datum: 2 juli 2018
adviseur: Jan Bril
betreft: Dorpshuis Voorthuizen – ontwerp oefenruimte D1.04 en D1.05
kenmerk: 3781 MK - xx WO 003 02-07-18 iV10.rtf

geluidNotitie

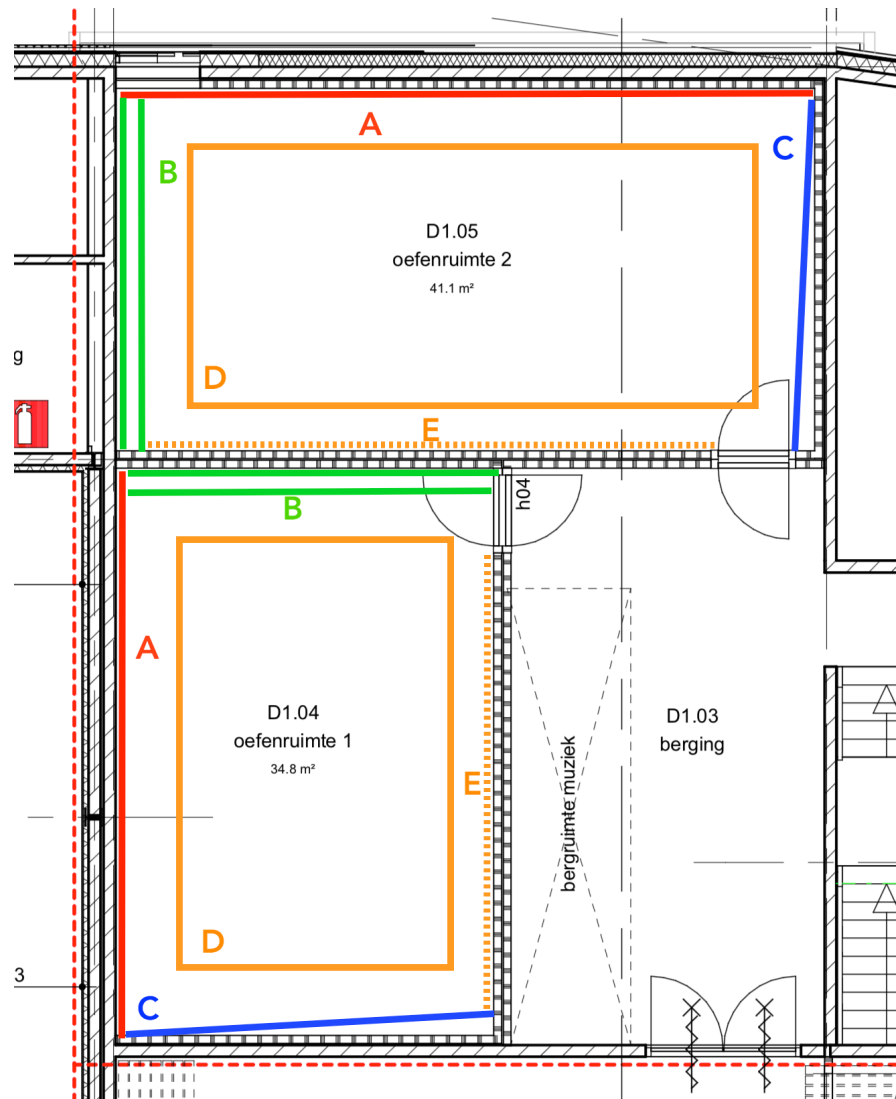
Er wordt voorzien in beperkte absorptie om de nagalmtijd te reduceren tot de streefwaarden. De absorptie mag hierbij niet te veel zijn om te vermijden dat de ruimte onbehaaglijk wordt voor het spelen op muziekinstrumenten (aangegeven als A in de navolgende figuur).

Twee wanden worden schuin geplaatst om de hinderlijke effecten van staande golven en ruimteknoten te vermijden (aangegeven als B en C in de figuur).

Het plafond wordt deels diffuserend uitgevoerd, om hinderlijke reflecties via het plafond en staande golven tussen het plafond en de vloer te vermijden en nuttige reflecties te ondersteunen (aangegeven als D in de figuur).

Voor de gesloten wand in ruimte D1.04 en voor de combinatie gesloten wand/glasvlak in ruimte D1.05, zoals aangegeven als A in de figuur, dient een materiaal met beperkte absorptiecoëfficiënten te worden aangebracht. Dit is mogelijk met bijvoorbeeld een ARTcurtain France als paneelwand of in plooï 2:1 danwel een Création Baumann Betacoustic 100 PLF Trevira in plooï 2:1 (ook lichtdoorlatend verkrijgbaar i.v.m. glas). Meer productinformatie: www.incatro.nl of www.creationbaumann.com.

De wanden B kunnen worden uitgevoerd als gips wanden met basis afwerking (1 x 12,5 mm toplaag), die verticaal met 5 graden naar achteren gekanteld zijn, zodanig dat invallende signalen richting plafond worden gereflecteerd.

De wanden C kunnen eveneens worden uitgevoerd als gipsplaten met basis afwerking (1 x 12,5 mm toplaag), die horizontaal onder een hoek van 5 graden ten opzichte van de basiswand (uitgangspunt) wordt geplaatst. Hierbij worden invallende signalen richting de absorber gestuurd en worden tevens repeterende reflecties en staande golven vermeden.

Een deel van het plafondvlak (ca. 21 m² in ruimte D1.04 en 25 m² in ruimte D1.05, zoals aangegeven als D in de figuur) dient diffuserend te zijn uitgevoerd om harde hinderlijke reflecties te vermijden. Dit is mogelijk met 2D QRD diffusoren, die met name diffuseren tussen 500 Hz en 4 kHz

(dit zijn de maatgevende frequenties waar de meeste bronnen zich in bevinden). Voorbeelden van prefab 2D QRD diffusoren zijn de Vicoustic Multifuser DC2 en de Hofa QR-Diffusor. Meer productinformatie: www.vicoustic.com en www.hofa-akustik.de. Het overige gedeelte van het plafond kan akoestisch hard worden uitgevoerd.
